大飯発電所 3号機加圧器スプレイライン配管における  
亀裂の調査を踏まえた対策  
および

高浜発電所 4号機蒸気発生器伝熱管の損傷の原因と対策

2021年3月4日

稠密層厚さと摩耗体積比の関係

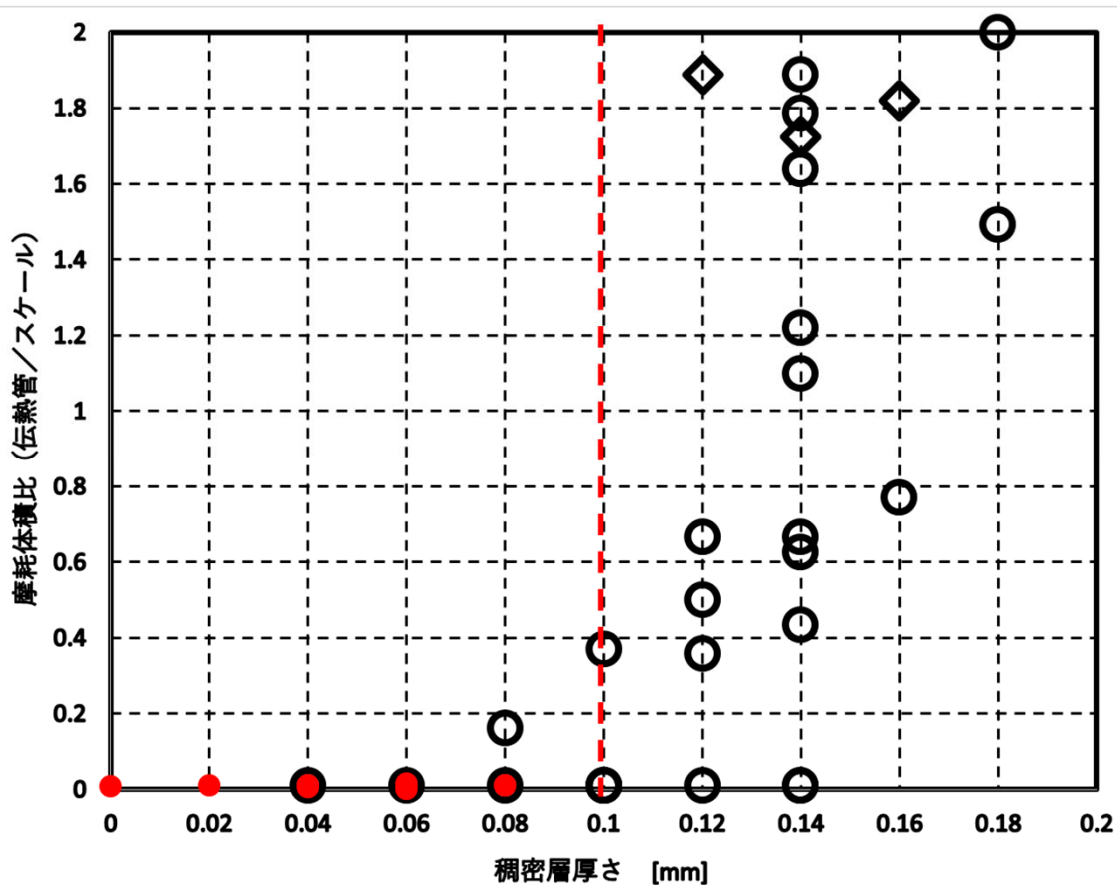
- スケールの性状確認に関して、これまでの知見も踏まえ、今後の保全にどのように活かしていくのか。何が最適か検討すべき。

S G 伝熱管に付着するスケールに対し、薬品洗浄の頻度に関する保全指標は、次の通り定める。

- 高浜発電所 3 号機および 4 号機については、毎定期検査時にスケールを回収し、スケールの稠密層厚さの確認および摩耗試験を行う。
- 稠密層厚さ0.1mm未満、摩耗体積比0.1未満であることを確認し、それを超えた場合は、薬品洗浄を実施する。
